### Nuovo coperchio del pozzetto di raccolta (mozzo per lo spruzzatore rotante inferiore) IGV 645.0/1/2

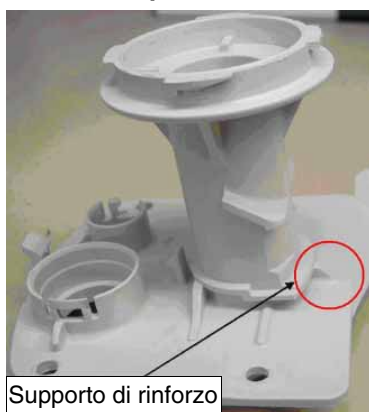
Nelle macchine di vecchia produzione (precedenti alla settimana di produzione 10/04), si verificavano problemi con gli spruzzatori rotanti, che toccavano il condotto di immissione. Nelle macchine di nuova costruzione, il coperchio è stato modificato di conseguenza. Il numero di ricambio 434 773 rimane invariato.

**Attenzione** La chiusura a scatto del condotto di immissione è un'operazione che non è possibile ripetere. Per evitare di provocare danni, il sistema (costituito da coperchio, filtro e condotto di immissione) andrebbe assemblato all'esterno della macchina, perché in questo modo si può verificare più facilmente se il collegamento è corretto. Dopo il montaggio, non sottoporre il punto di raccordo a eccessive sollecitazioni, affinché la chiusura non si sganci.
